Concours International pour le nouveau bâtiment de l'Organisation Mondiale de la Santé (OMS), à Genève

Premier Prix: Jean Tschumi, architecte FAS, SIA

Premier prix : Prof. Jean Tschumi

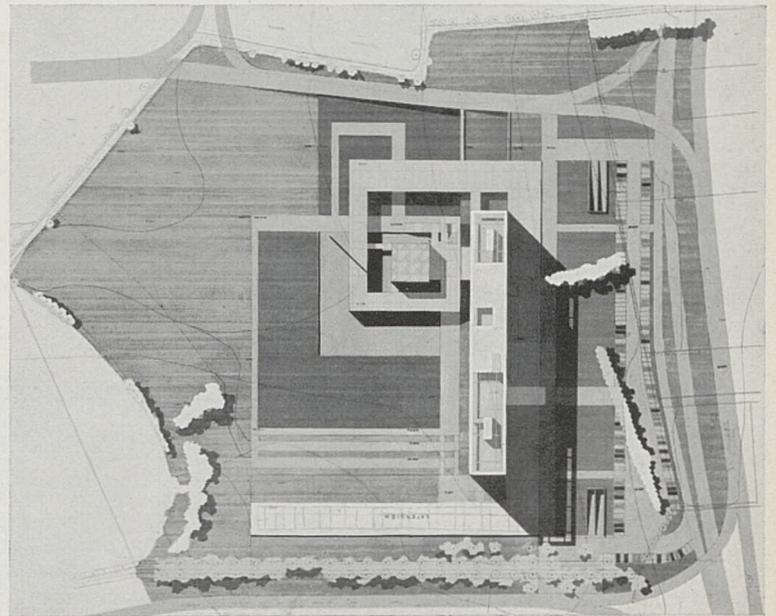
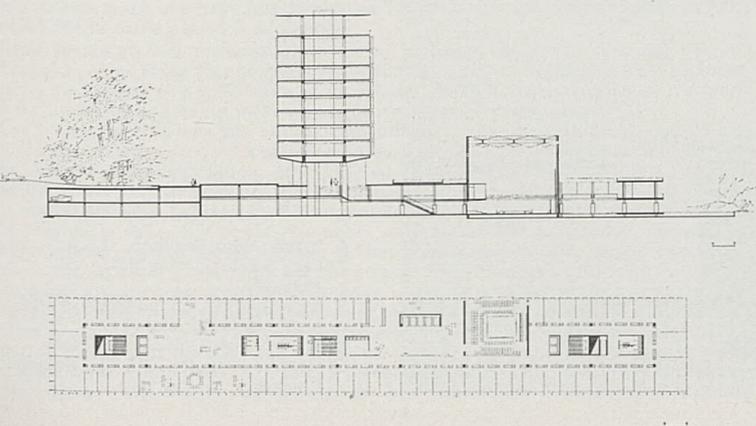
En invitant le Directeur général à confier l'exécution de l'œuvre à l'auteur du projet N° 14, le jury a recommandé que certaines modifications soient apportées par son auteur. Le jury a suggéré :

- que la hauteur totale du bâtiment du Secrétariat serait réduite, ce qui l'on peut aisément obtenir par la réduction des hauteurs entre sols finis, ce qui dans ce projet ne présente pas d'inconvénients, étant donné la largeur avec laquelle ont été traitées les épaisseurs de planchers et les hauteurs sous plafond ;
- de tenir compte, lors de l'étude définitive, du caractère de l'élément « salle du Conseil » qui, instrument de travail largement utilisé, plus que monument « représentatif », peut être avantageusement réduit en volume et en hauteur, rapproché du bâtiment du Secrétariat, ouvert sur l'extérieur ;
- de renoncer à une partie des aménagements du parc, afin de garder à celui-ci son caractère actuel.
